Mission régionale d'autorité environnementale

**Avis en date du 23 septembre 2018
de la Mission régionale d'autorité environnementale d'Île-de-France
sur le projet d'aménagement « les Espaces d'Abraxas » situé à Noisy-le-Grand (Seine-Saint-Denis)**

Résumé de l'avis

Illustration 4: Schéma global d'aménagement
(source : étude d'impact - page 202)

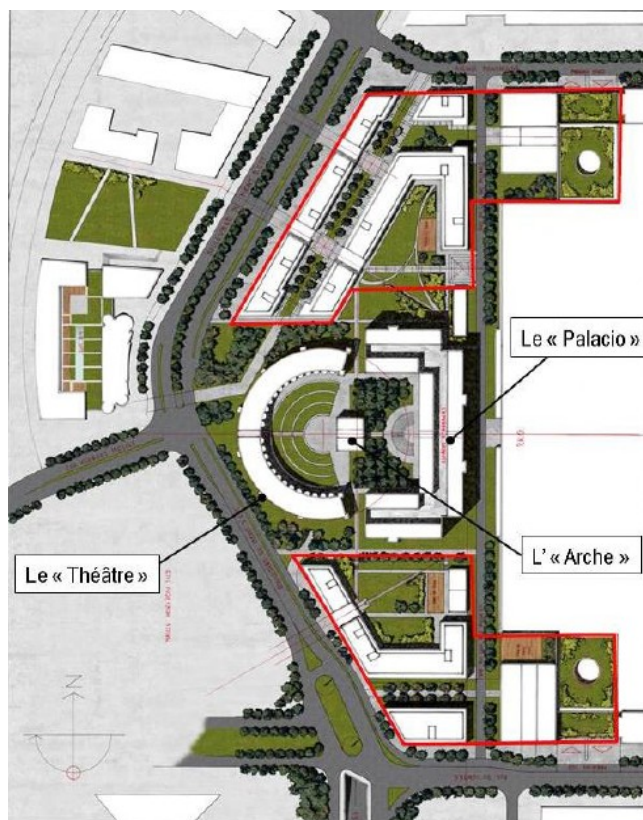
En ce qui concerne le plan masse, les schémas du projet fournis dans l'étude d'impact présentent de légères différences⁷ et correspondent vraisemblablement, pour certains, à des versions antérieures.

La MRAe recommande de mettre à jour les plans du projet fournis dans l'étude d'impact et de présenter la version finalement retenue.

7 À titre d'exemple, la phase 1 du schéma global d'aménagement (page 202, cf. Illustration 4) ne correspond pas exactement à la phase 1 présentée page 216 (cf. Illustration 5), également décrite dans les pièces graphiques du permis de construire.
